SERVICE INFO – INA 0187

Výměna elastického klínového žebrovaného řemenu

Napínací kladka 531 0503 10 již není potřeba

Motor: F1AE

Obrázek 1: Pohon přídatných agregátů do čísla motoru 0113089 s napínací kladkou

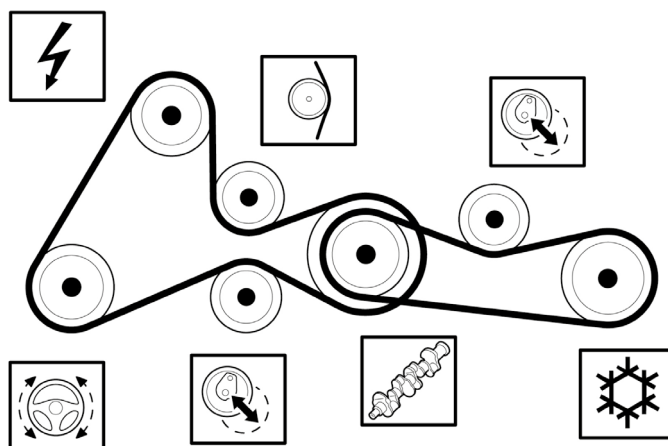
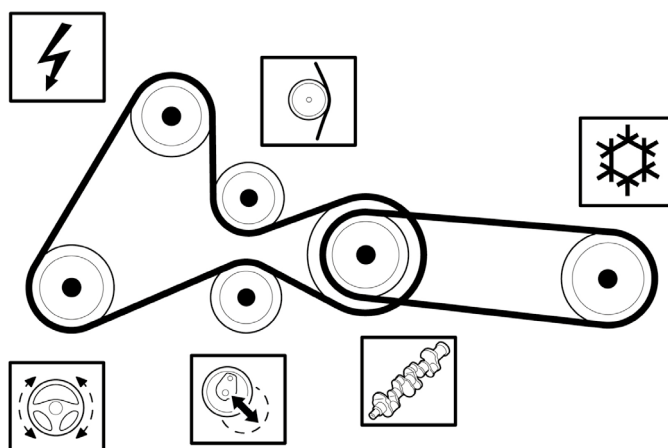
V pohonu přídatných agregátů pro kompresor klimatizace používá výrobce uvedených vozidel od čísla motoru 0113090 elastický klínový žebrovaný řemen. V důsledku toho odpadá napínací kladka, která byla dříve požadována pro běžný klínový žebrovaný řemen.

Motory do čísla motoru 0113089 mohou být během údržby také přestavěny na elastický klínový žebrovaný řemen FB4EPK903. Potom zde také nebude potřebná napínací kladka.

Elastický klínový žebrovaný řemen zcela splňuje všechny technické požadavky a může být bezpečně namontován na motorech až do čísla motoru 0113089. Při přestavbě na elastický klínový žebrovaný řemen nesmí být za žádných okolností namontována napínací kladka!
